**Avis de la Mission Régionale d'Autorité environnementale
de Bourgogne-Franche-Comté
sur le projet de centrale solaire agrivoltaïque
sur le territoire des communes de Bessy-sur-Cure et Deux
Rivières (89)**

BFC -2025 N° 008507/AP

Figure 2: Plan du projet (source: chapitre 2 de l'étude d'impact)

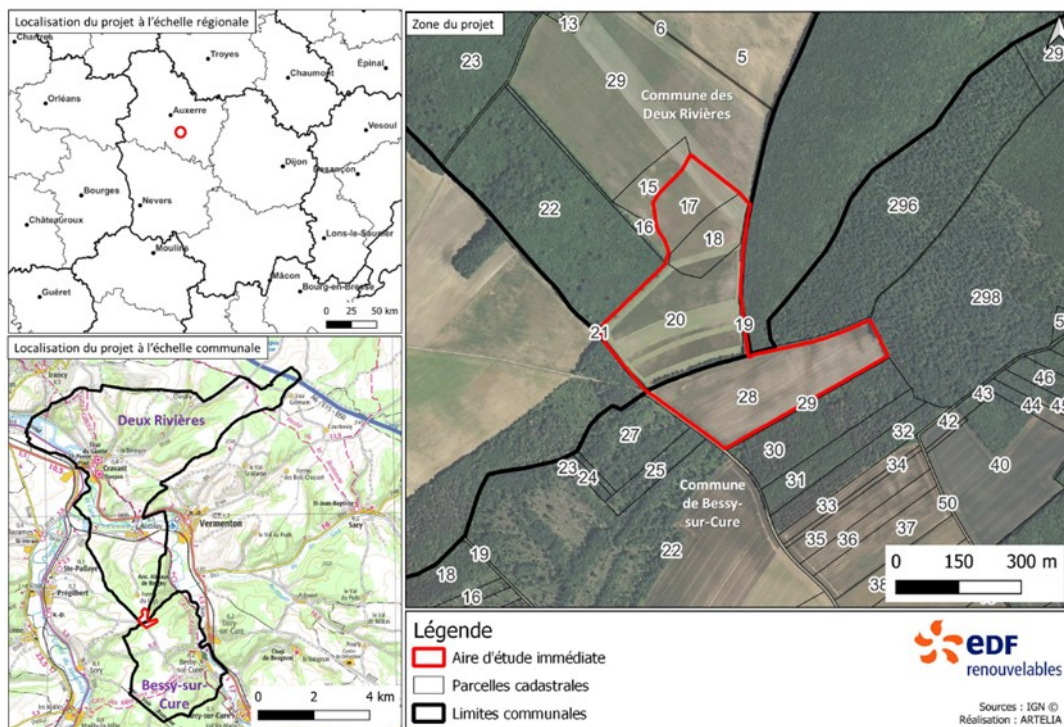
Trois variantes d'implantation du projet ont été étudiées, elles se trouvent sur le même site. La première variante, qui comporte le nombre le plus important de panneaux photovoltaïque donc d'une puissance plus élevée, n'a pas été retenue, car elle ne prévoit pas de recul suffisant par rapport aux lisières forestières. La deuxième variante prévoit un recul de 6 m à l'est et au sud par rapport aux lisières forestières mais n'a pas été retenue. La variante finale prévoit un recul de 15 m aux lisières forestières au sud et à l'ouest et un recul de 15 m au nord et 10 m au sud par rapport au chemin. Cette variante permet, selon le dossier, « *d'aboutir à la meilleure solution, assurant un équilibre entre viabilité économique du projet et prise en compte des enjeux environnementaux et des usages agricoles du site.* ». Toutefois l'étude n'a pas approfondi le sujet de la délimitation du territoire de chasse des chiroptères, ce qui permettrait d'apporter la meilleure réponse à la question de la définition des limites de recul par rapport aux lisières.

La MRAE recommande pour la bonne définition des limites de recul par rapport aux lisière, d'étudier avec précision les territoires de chasse des chiroptères.
